CENTRO DE PRESERVAÇÃO DE BENS CULTURAIS

PARECER TÉCNICO Nº 003/2024

Assunto: Deslocamento do monumento em homenagem ao Dr. João Colin de autoria de Fritz Alt - Localizado na Praça Dr. João Colin para a Praça Dom Pedro I.

Imagem 01 - Monumento na praça João Colin em 2024

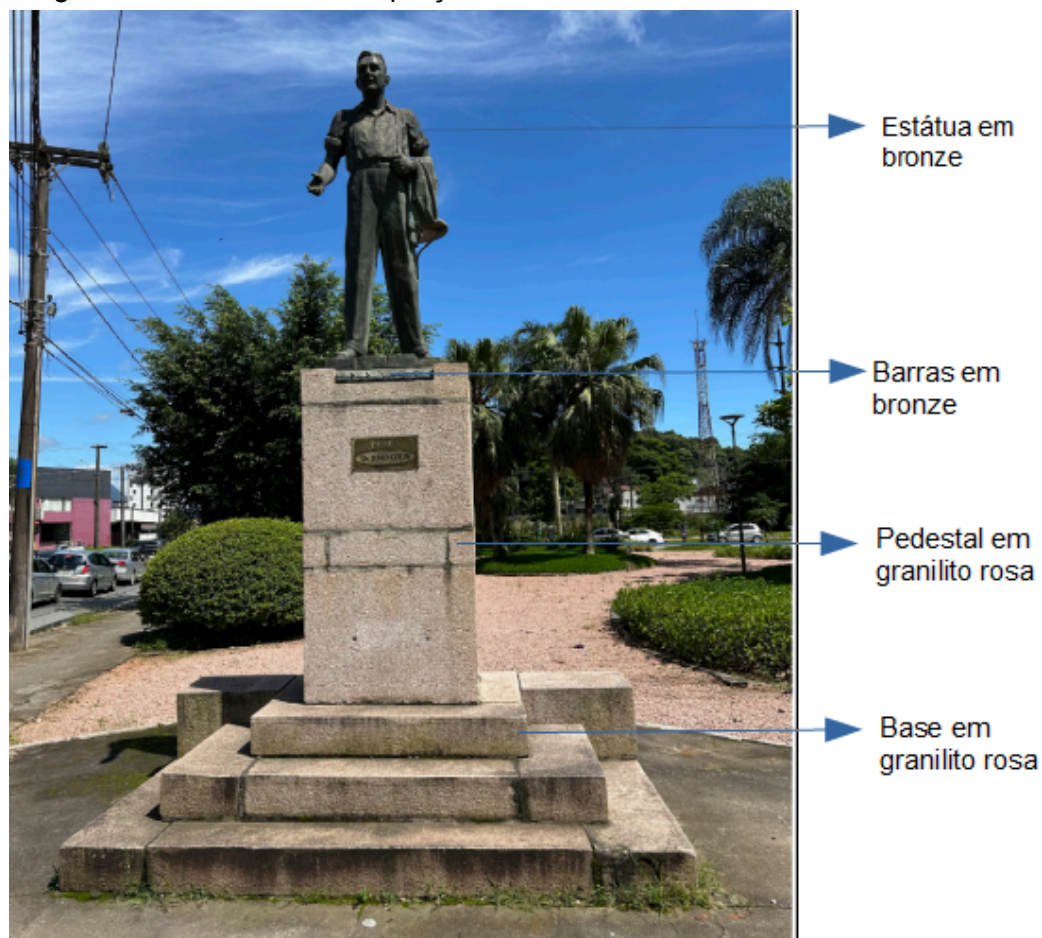
O monumento encontra-se em bom estado de conservação, e a escultura em bronze possui sujidades generalizadas. O pedestal e os degraus confeccionados em granilito, estão com marcas de sujidades devido ao escoamento de águas pluviais, contendo líquen e limo em toda a sua superfície. As pedras que compõem a base possuem perdas e danos em pontos específicos.
